RÉPONSES AU PROCÈS VERBAL DE SYNTHÈSE

Aménagement d'un lotissement
 Route de Camy-les-Frains - 51100 Rems

Exemple de clôture défensive qui sera mise en place :

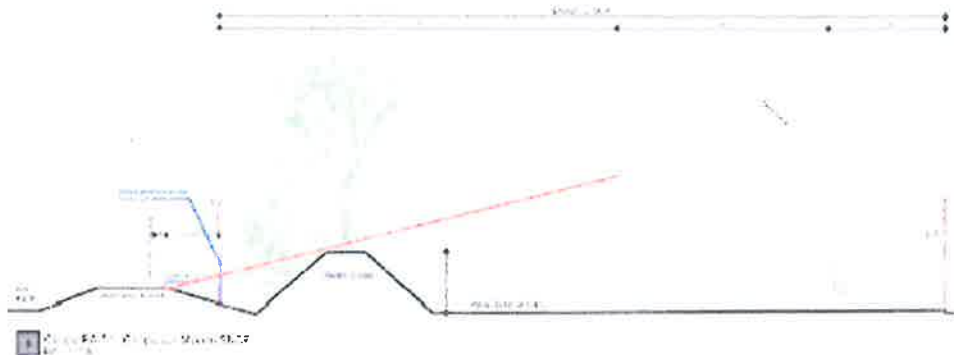
1ère question :

Création d'une clôture défensive et d'un merlon végétalisé.

Une clôture défensive en panneaux rigides 3D sera installée le long de la limite de propriété, coté voie ferrée. Elle sera d'une hauteur de 2.00m.

Le merlon à créer, sur toute la limite de propriété, en fond de parcelle coté voie ferrée sera végétalisé et d'une hauteur moyenne de 2.50m.

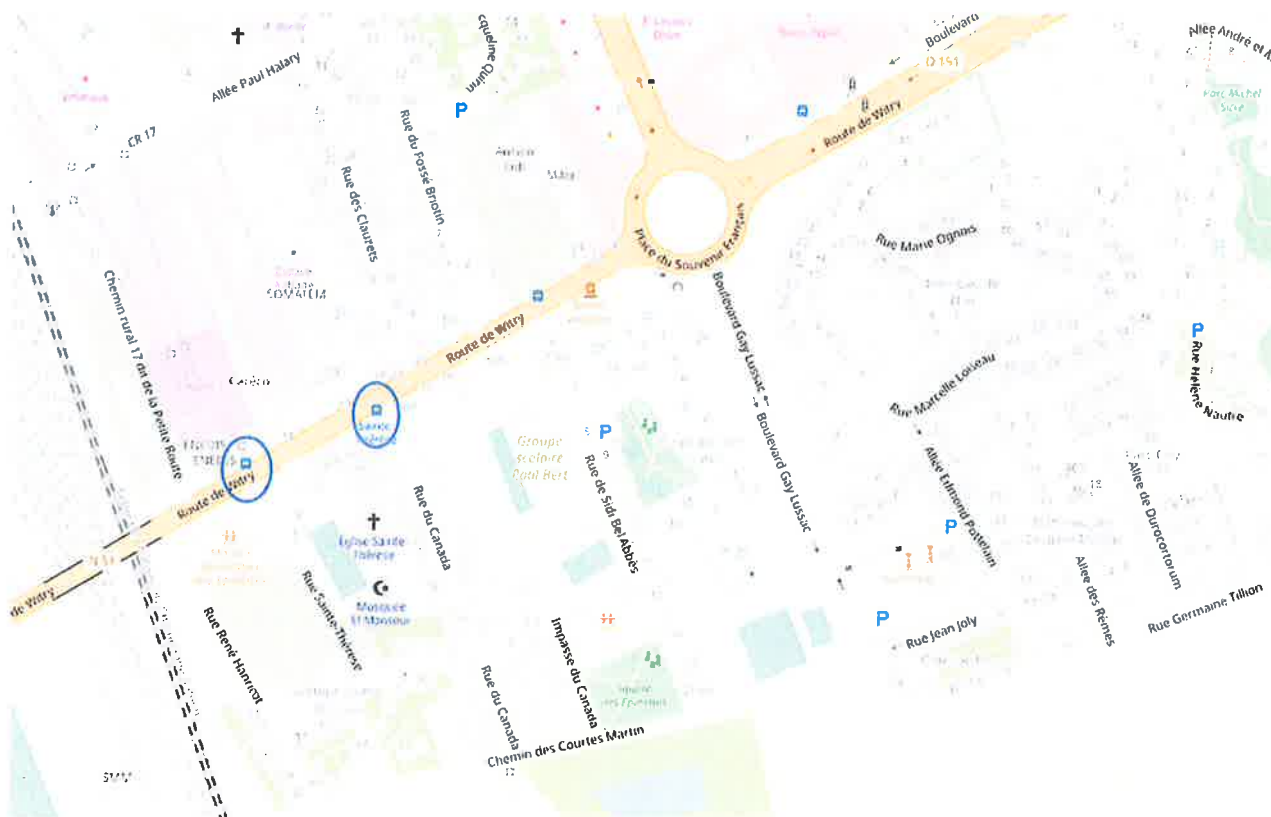
L'absence de transports en commun et d'aménagements cyclables structurants ainsi qu'un nombre de places de stationnements (sur les espaces publics et privés), certes compatibles avec le PLU, mais néanmoins sur dimensionné sont contraires aux objectifs du plan de protection de l'atmosphère et contraires à l'engagement de neutralité carbone d'ici 2050.

Considérant que chaque foyer dispose d'au moins 2 véhicules (quand bien même ils utilisent aussi des moyens alternatifs),

Considérant à terme la disparition des véhicules thermiques, nous devrions atteindre la neutralité carbone d'ici 2050. Le dimensionnement du stationnement permet d'éviter des girations inutiles et polluantes et préserve les espaces verts de tout stationnement sauvage,

La surface de plancher attendue pour ce projet est de 55 000 m² maximum, pour environ 475 logements. Il est prévu 786 places pour les logements et 119 places pour les visiteurs, ce qui représente un total de 900 places. Le calcul n'est donc pas surdimensionné mais strictement conforme.

De plus, l'absence de transports en communs traversant le lotissement Bonne Nouvelle est une volonté du Grand Reims, qui nous a été exprimée lors des réunions de calage techniques organisées avec l'ensemble des services et préalablement au dépôt du Permis d'Aménager.

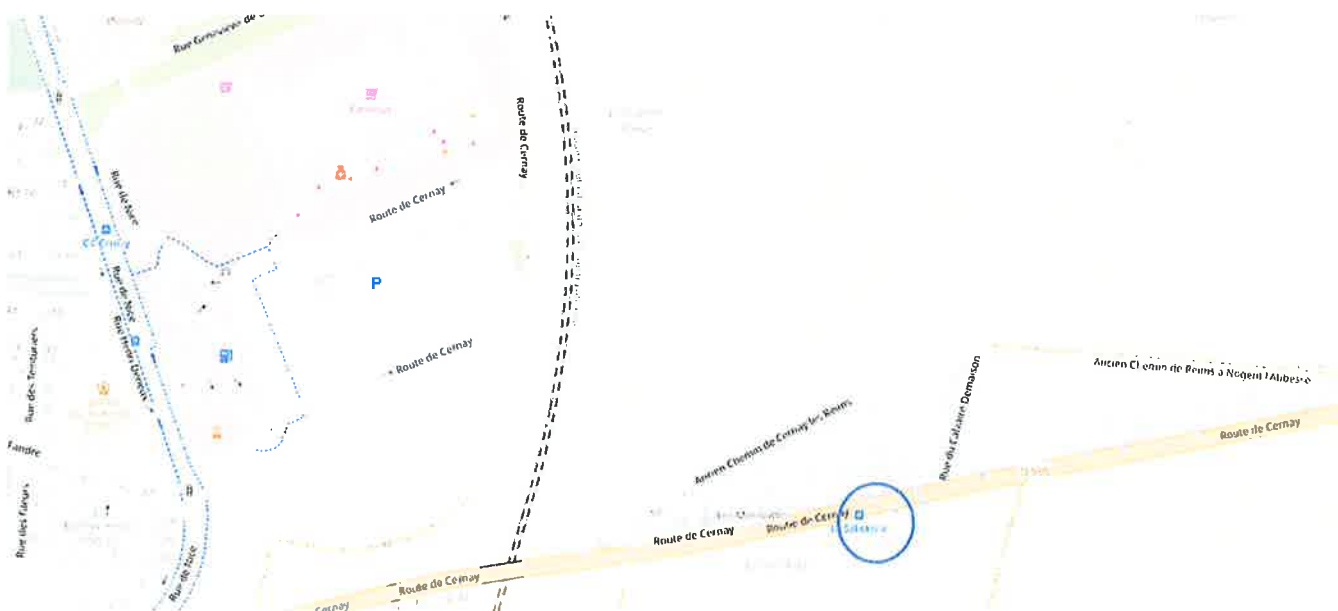
Un projet de quartier où la voiture semble omniprésente. Comment faire autrement ?

Notre aménagement propose la mise en avant de solutions douces et alternatives de déplacement, avec un maillage viaire principalement constitué de zones de rencontres limitées à 20km/h où le piéton, le cycliste et tout mode de circulation alternatif priment sur la voiture.

De plus les transports en communs restent accessibles des 2 cotés du lotissement. Il existe des dessertes de transports en communs sur la route de Witry-lès-Reims (Epinettes) et sur la route de Cernay les Reims (Saboterie).

Le site prévoit du stationnement cycliste sur les espaces publics et dans les espaces collectifs privés. La continuité du réseau piéton et cycliste est assurée et la connexion existe avec le quartier des Epinettes.

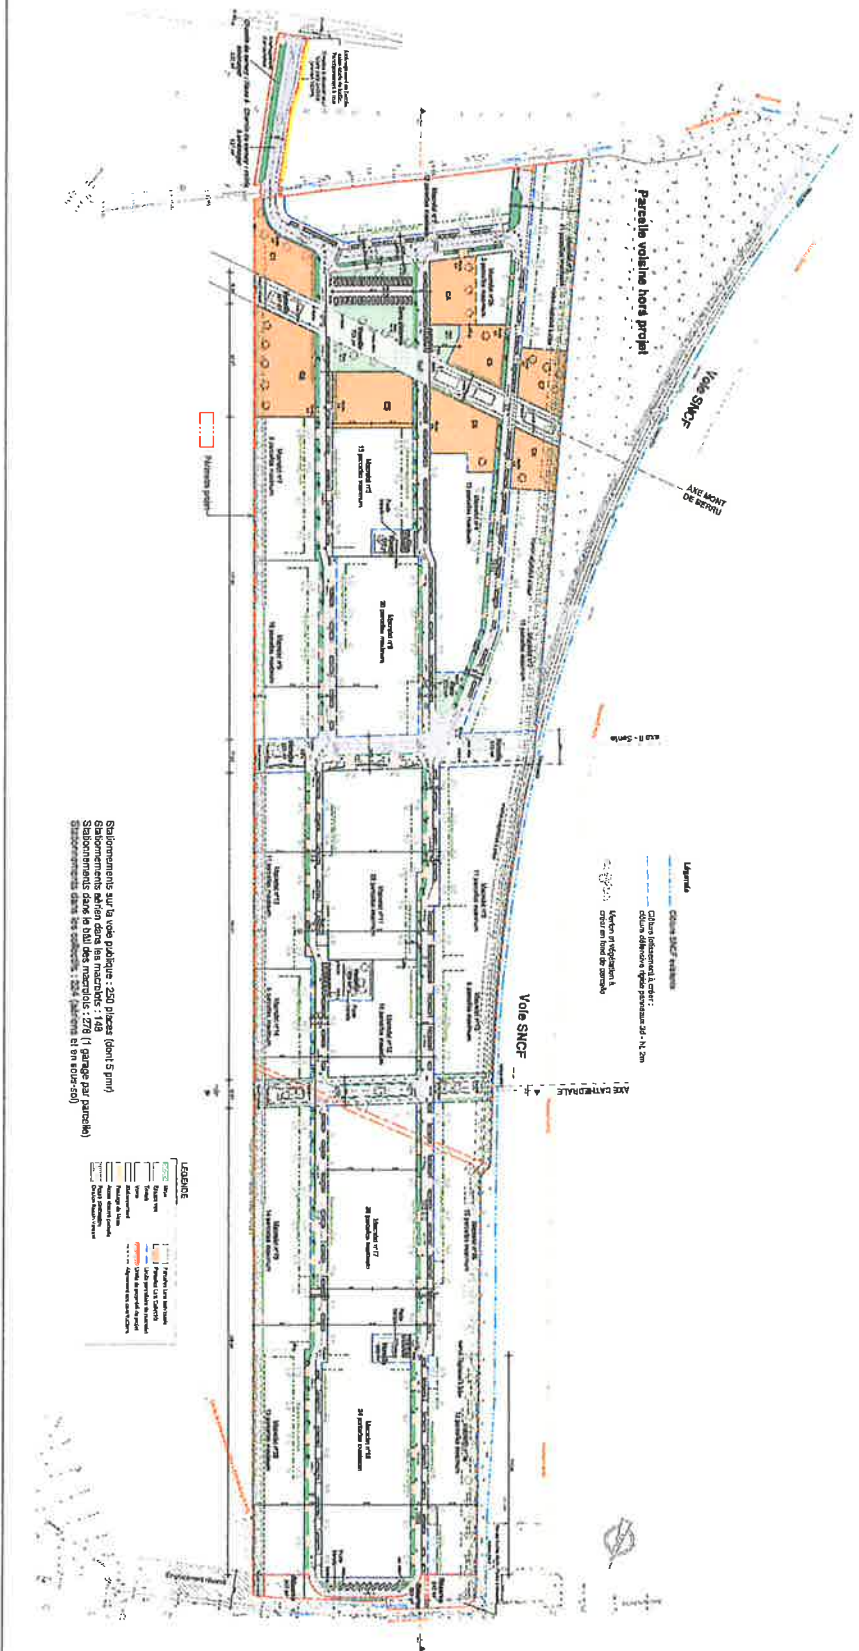
La zone du projet se situe à proximité d'une infrastructure ferroviaire (zone2), qu'elles sont vos contraintes et obligations pour limiter les nuisances du bruit, sur les futurs habitations et environnement ?

Comme énoncé précédemment, il sera mis en place un merlon végétalisé de 2.50m de hauteur moyenne, en limite de propriété tout le long de la voie ferrée, qui permettra de réduire l'affaiblissement acoustique de 3 à 6 dB.

Les constructions des maisons et des logements collectifs seront soumises au respect de prescriptions acoustiques sur les modes constructifs et les matériaux à employer.

Plan de composition - Ensemble

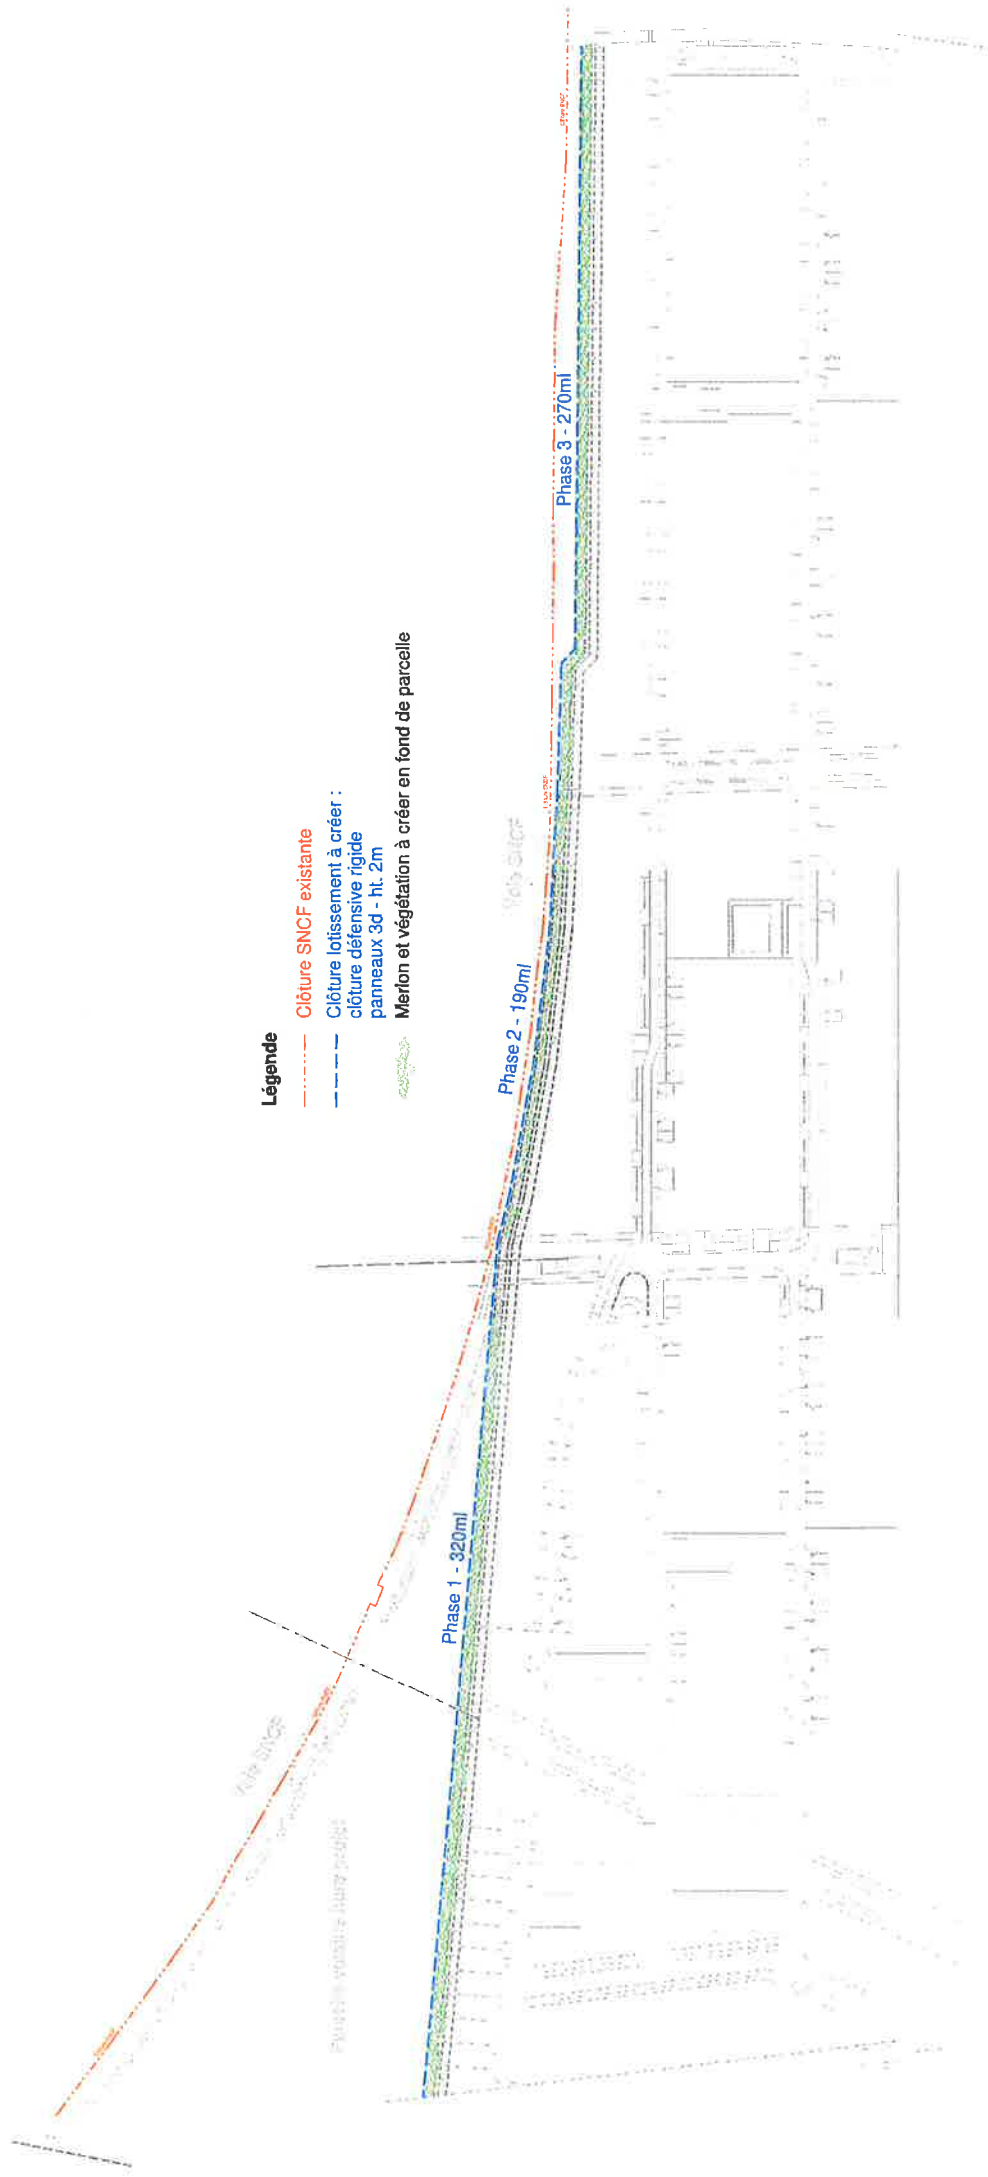
Il est rappelé que la création de places de stationnement accessibles aux personnes à mobilité réduite est une obligation réglementaire. Un minimum de 2% de l'offre de stationnement sur le domaine public est à prévoir ;

Le projet comporte 250 places sur le futur domaine public, soit une exigence de 5 places PMR minimums à prévoir sur l'ensemble des phases. Ces 5 places sont prévues dans notre projet.

Les places seront placées dans les poches de parking, au plus près des zones de commerces et d'équipements communs. Leurs positions seront précisées dans un plan de la signalisation et des mobilités, prévu en phase d'études opérationnelles.
